Ref: Control Fiscal de Advertencia
Construcción Puente Tercer nivel Calle 92

CONTROL DE ADVERTENCIA
PUENTE TERCER NIVEL CALLE 92

Octubre 11 de 2005

Gráfica 1
Diseño inicial del Puente

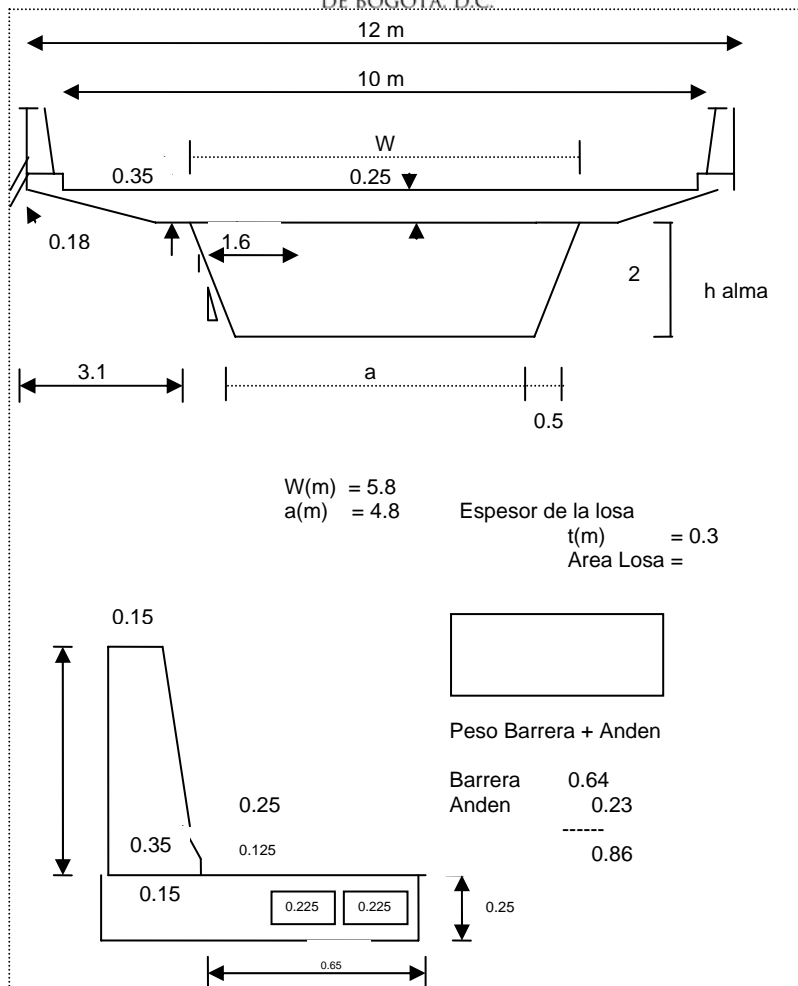
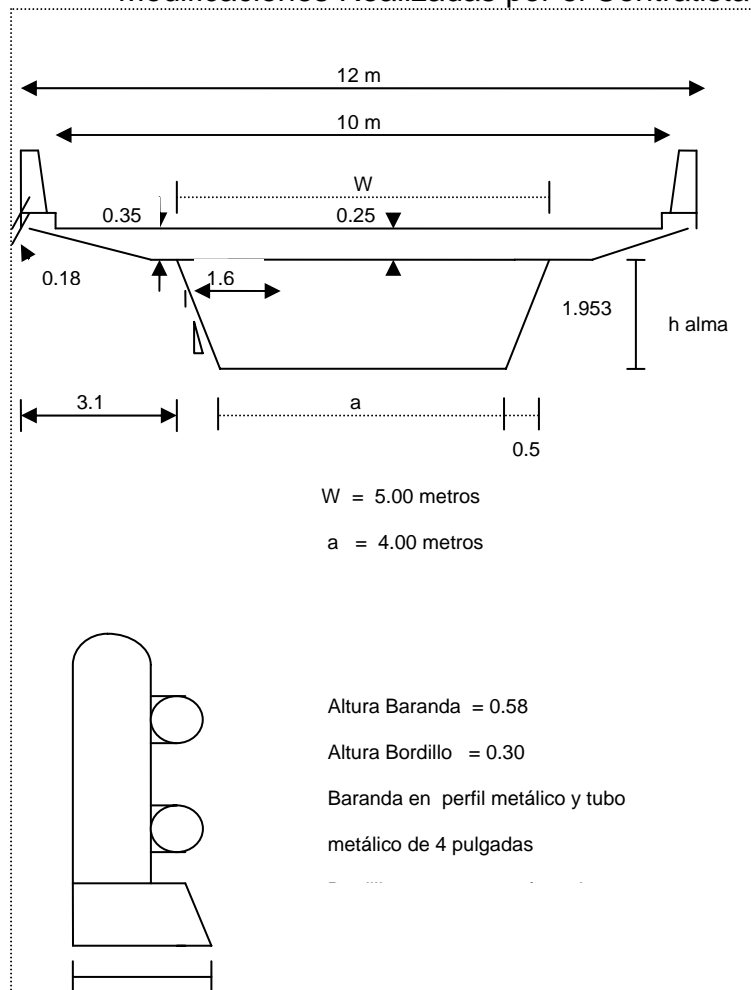
1. La construcción de la viga cajón según **SEDIC**, fue diseñada con platinas de unión y tornillos para acoplar las diferentes secciones de 12 o 24 metros, con una sección transversal de 4.80 metros en la parte inferior y 5.80 en la parte superior. **EL CONCESIONARIO** utilizó secciones promedio de 40 metros; cordones de soldadura en reemplazo de las platinas lo que implicó disminución en el peso de la estructura en promedio de 150 toneladas. De otra parte el Concesionario cambió la sección transversal de la viga cajón, dejándola de 4 metros en la parte inferior y cinco en la parte superior.

2. Según **SEDIC** se determinó una Barrera tipo New Jersey (en concreto reforzado) con un peso de 0.64 Ton/ML y un andén de .23 Ton/ML, para un total de 0.86 Ton/ML, y una altura de 1.10 mts. **EL CONCESIONARIO** construyó en el puente, barandas metálicas soportadas en un bordillo de concreto reforzado con un peso promedio de 0.37 Ton/ML., una altura de 0.60 cms y 30 cms de bordillo.

3. El tipo de acero diseñado por **SEDIC** para la viga cajón, fue de Grado 50 (M-270), que debía estar pintado con anticorrosivo y esmalte color gris basalto (da la apariencia del color del concreto), con el objeto de que estéticamente armonizara con los puentes construidos en el sector. **EL**

CONCESIONARIO utilizó acero con código A-588, que no requiere pintura por cuanto viene previamente oxidado.

4. El tipo de Apoyo colocado entre la viga metálica y la infraestructura, según **SEDIC**, debía ser tipo POT (Mogolla metálica, conformada por neopreno y teflón), cuyo costo es de \$5.000.000, aproximadamente. Mientras que el apoyo colocado por **EL CONCESIONARIO** (Neopreno) tiene un costo promedio de \$450.000.
5. Los pilotes diseñados por **SEDIC** eran redondos con un diámetro promedio de 1,20 mts. **EL CONCESIONARIO** diseñó los pilotes cuadrados con un promedio de 0.35 mts por lado.
6. La BARANDA colocada por **EL CONCESIONARIO** no cumple con criterios de continuidad estructural y presenta interrupciones en los sitios de ubicación de postes de alumbrado público. Frente a ello el IDU mediante oficio IDU 0810078-STDE-3200 del 21 de julio de 2005 en carta dirigida al Concesionario expresó:

Detalle de la Barrera y el Andén

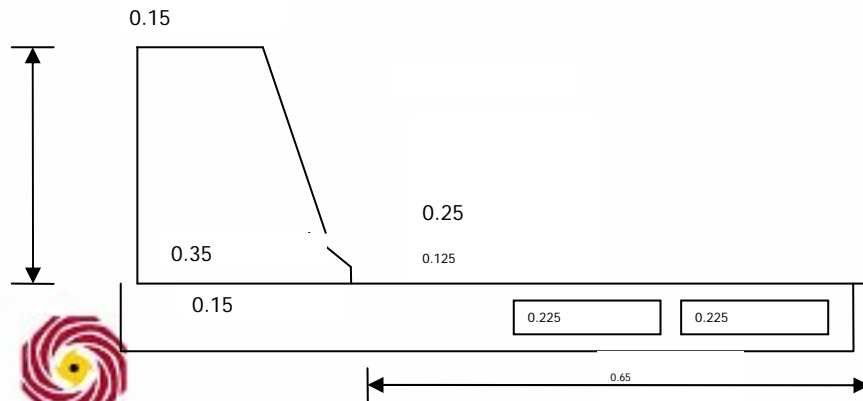
- **EL CONCESIONARIO** modificó la viga cajón, dejándola de 4 metros en la parte inferior y cinco en la parte superior.
- **EL CONCESIONARIO** cambió la Barrera tipo New Jersey (en concreto reforzado) con un peso de 0.64 Ton/ML y un andén de .23 Ton/ML, para un total de 0.86 Ton/ML, y una altura de 1.10 mts, por barandas metálicas soportadas en un bordillo de concreto reforzado con un peso promedio de 0.37 Ton/ML., una altura de 0.60 cms y 30 cms de bordillo.

DISEÑO FINAL

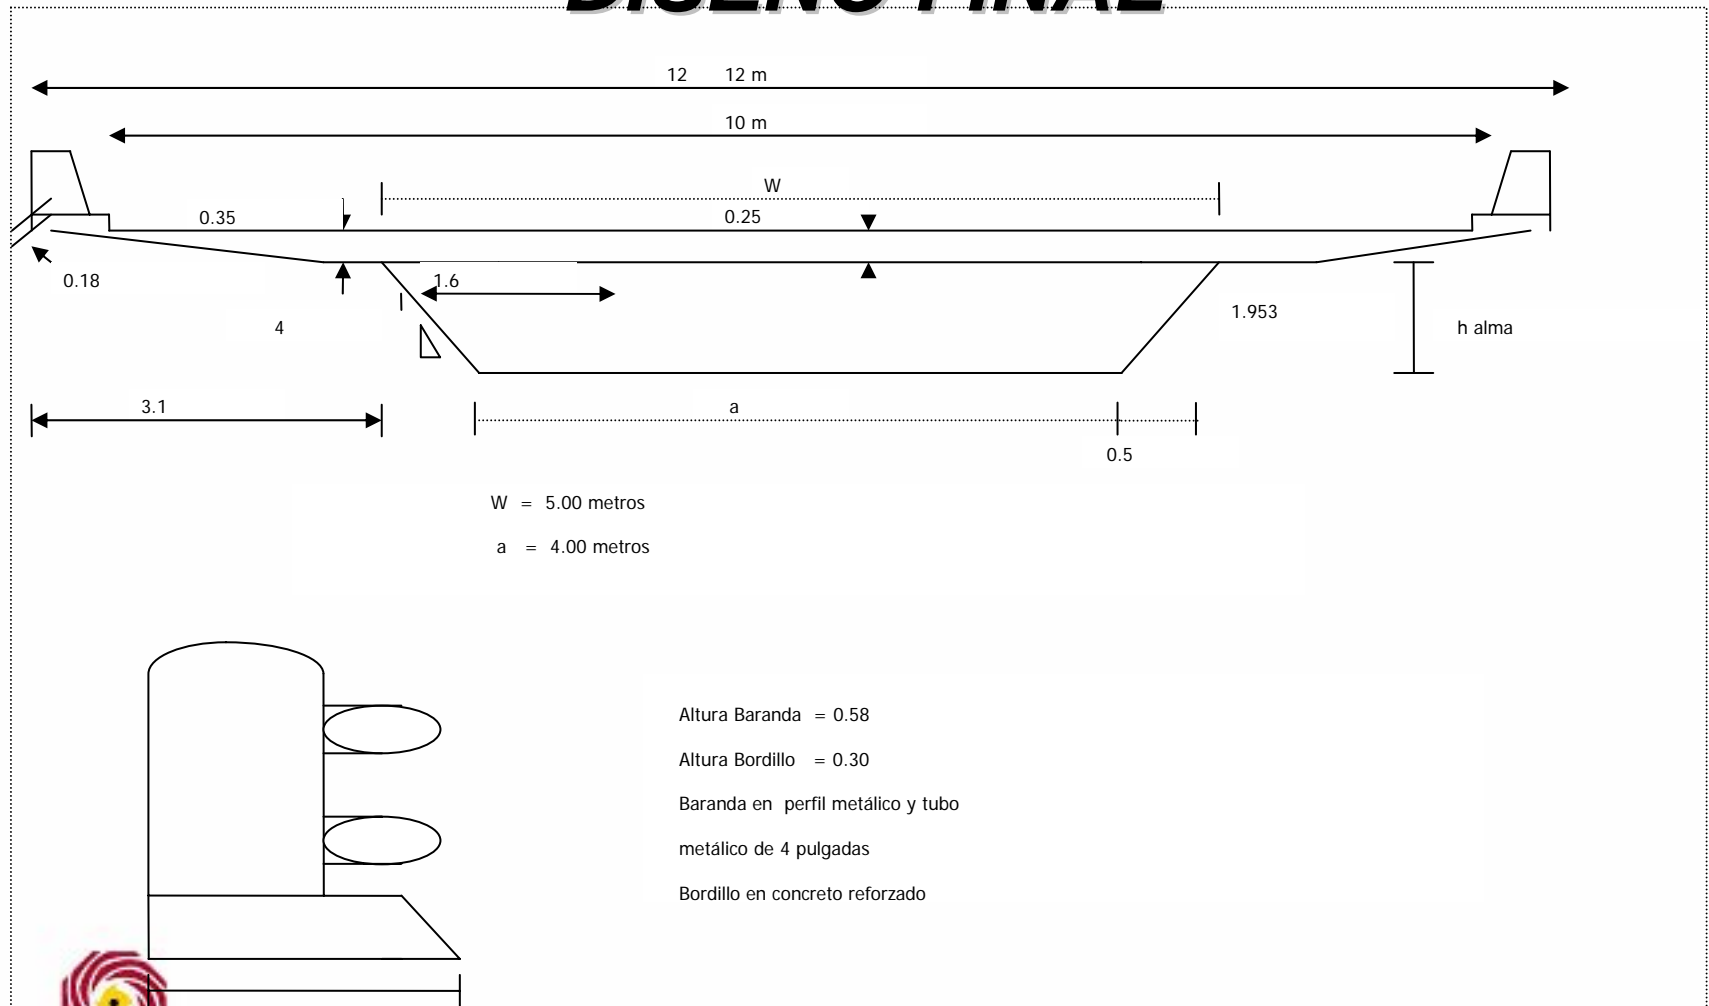
El puente de tercer nivel está ubicado por encima de los dos puentes rectos (15 metros lo correspondiente a un edificio de 4 pisos). Frente a una eventual caída de un vehículo se podría ocasionar un accidente de grandes proporciones, dado que podría caer en los puentes inferiores y luego rebotar en las vías

Se observa que la llanta del Camión es más alta que la Baranda

Se observan las barandas metálicas discontinuas por la colocación de postes de alumbrado. El contratista argumenta haberlas reforzado

Los puentes aledaños poseen Barreras New Jersey.

ANÁLISIS DE LA GEOMETRÍA DE LA BARANDA DEL PUENTE DE TERCER NIVEL

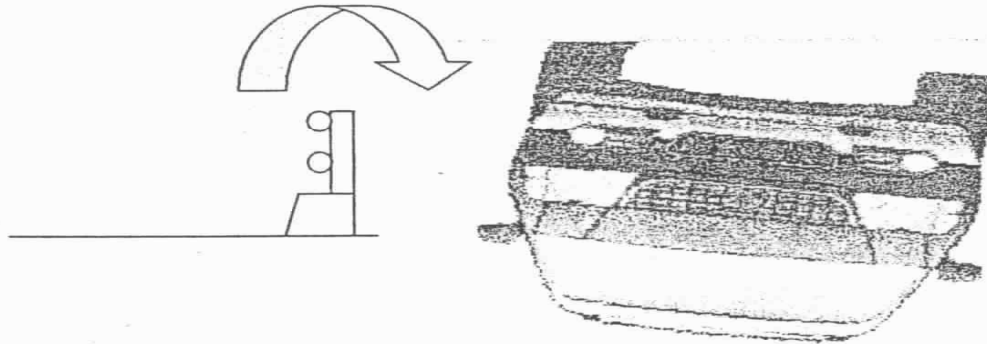
Al golpear el sardinel, el vehículo se inclina 7° hasta golpear el tubo superior de la baranda.

Este punto de contacto esta a 81cm de altura.

El vehículo con pasajeros pesará 2150kg y la fuerza centrípeta de 466Kg, se ejercerá en un punto 10cm por encima del punto de contacto de la baranda (91cm).

Se ejercerá una fuerza de reacción a la fuerza centrípeta de 466Kg, 10 cm por debajo del centro de gravedad causando un momento que hará girar el vehículo sobre el centro de gravedad sin ninguna dificultad, cayendo al vacío.

Esto, si la baranda resiste el impacto. Para vehículos más altos y pesados la situación será peor.

Señalización del puente, Velocidad permitida 40 Km/h

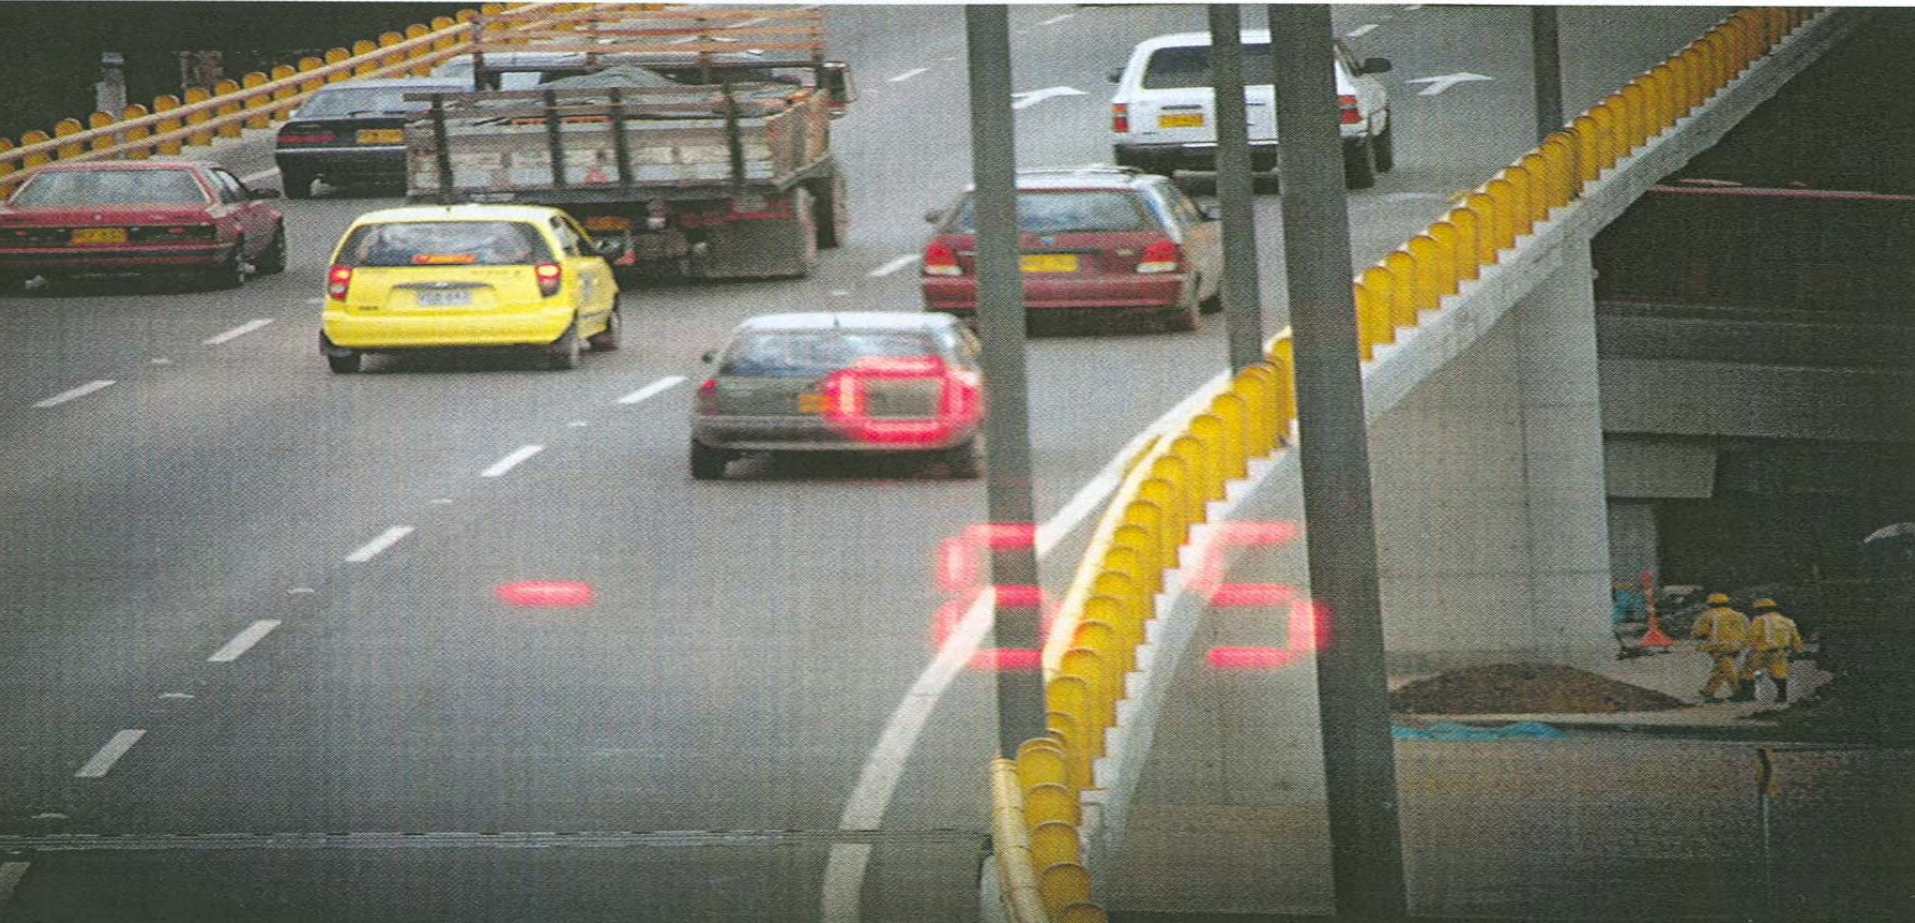
- La Contraloría de Bogotá practicó visita al puente de tercer nivel de la calle 92, en compañía de agentes de la STT el día 6 de octubre de 2005, entre las 11:30 AM y 12:00 m., y se estableció que para transitar por el puente se permite una velocidad máxima de 40 Km/h. El promedio de velocidad de los vehículos que toman el puente de tercer nivel, está por encima de los 40 Km. señalados. Hay que tener en cuenta, que la hora escogida es de alto tráfico vehicular (iniciación de hora pico). Se tomaron como muestra 17 vehículos, de los cuales 12 superaron los 60 Km/h y los 5 restantes superaron los 40 Km/h.
- Lo anterior implica que las condiciones de inseguridad del puente se acentúan, máxime cuando ha sido el mismo Concesionario quien ha expresado:

Algunos vehículos que superaron los 60 Km/h
